**Nota van
Beantwoording inzake
wijziging van de
Legger Delfland met
kenmerk
LEgger2025-02**

Beantwoording ingediende
zienswijzen

Hoogheemraadschap van
Delfland

Figuur 1, Ontwerp-leggerwijzigingskaart LEGGER2025-02, van de open duiker.

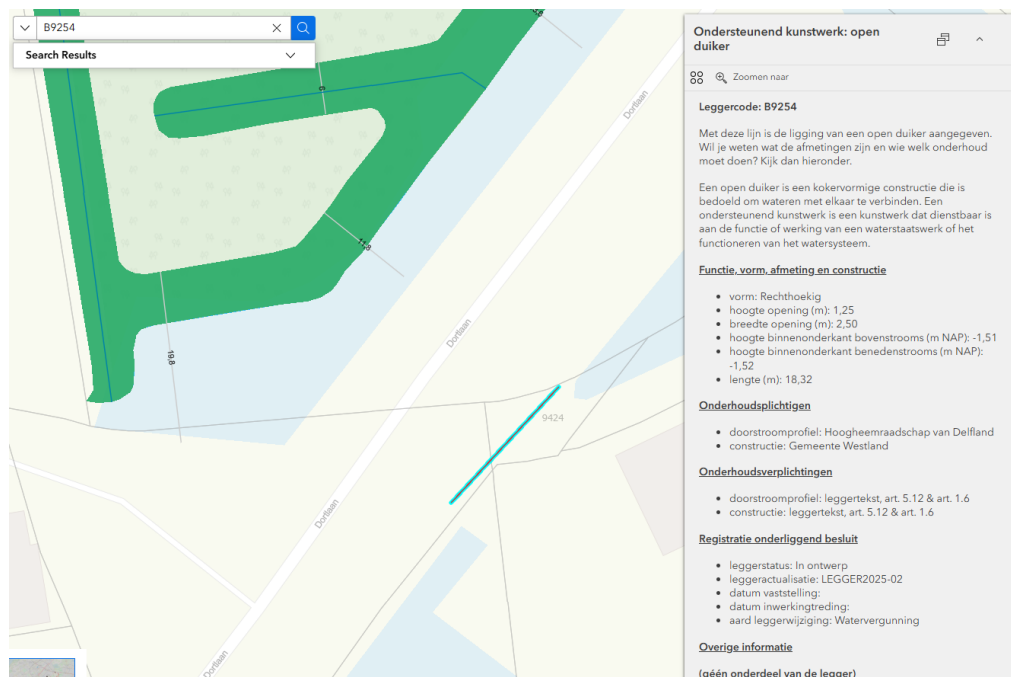
De indiener van deze zienswijze wijst dijkgraaf en hoogheemraden erop dat de onderhoudsplicht van de constructie van de open duiker B9254, op eigenaar moet staan en niet op de gemeente Westland.

De onderhoudsplicht met betrekking tot de constructie van open duiker B9254 dient op basis van omgevingsvergunning 97.80452 op eigenaar te staan.

Delfland wordt als onderhoudsplichtige opgenomen voor het doorstroomprofiel en de eigenaar voor de constructie van de open duiker B9254.
